## Cimitero di Taranto

Rilievo di manufatto cimiteriale

Tipologia \_tumulo Biposto Orizzontale

Campo \_28\_ - Lotto \_21 - 21A\_

## Foto dello stato di fatto 14/08/2023

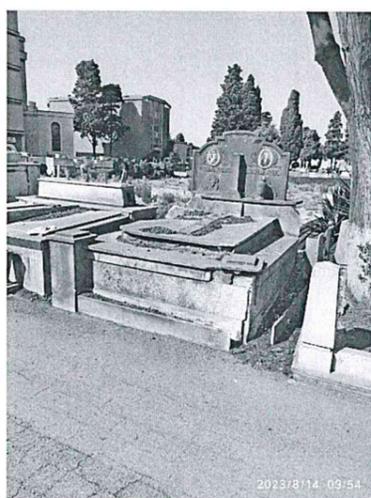
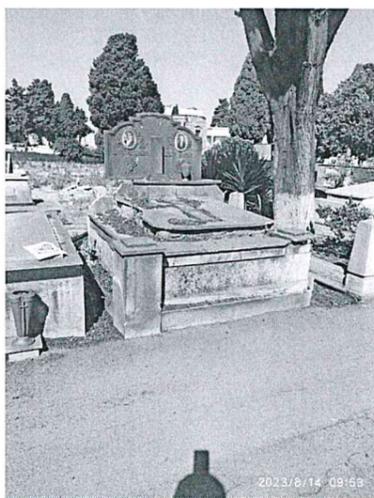
Il tumulo in oggetto attualmente ha dimensioni di mt 2,50 x 2,20 per l'esecuzione del tumulo è conforme con il regolamento che prevede un lotto dimensioni 2,50 x 1,90, lo stesso dista dai tumuli lato di dx fronte strada per cm 0,25 mentre dal lato sx pari a cm 17, pertanto il nuovo manufatto, dovrà essere realizzato nella stessa posizione attuale conservando lo stesso allineamento con i tumuli lato strada. È fatto obbligo che il nuovo manufatto venga rivestito con marmi simili a quelli adiacenti.

Il concessionario dovrà procedere alla demolizione dell'esistente manufatto a proprie spese.

Per quanto sopra rilevato, il lotto di che trattasi, le cui dimensioni sono pari a mt. 2,50 x mt. 2,20

potrà essere assegnato al nuovo concessionario.

TAVOLA INTEGRATIVA ALLEGATA ALLA DELIBERA DI G.M. N. 96... DEL 16.6.2011

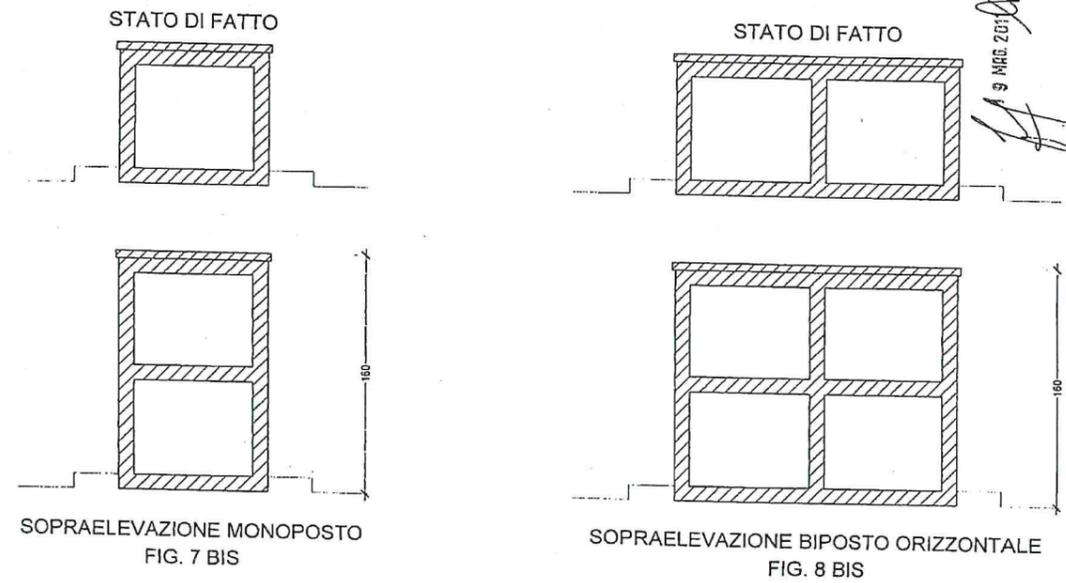
Dovendo il concessionario procedere alla eventuale realizzazione di un tumulo biposto non potrà superare l'altezza di mt 1,60 dal piano stradale del viale antistante al lotto come previsto dalla Delibera di G.C. n. 96 del 16/06/2011 (vedasi tavola grafica di ultima pagina).
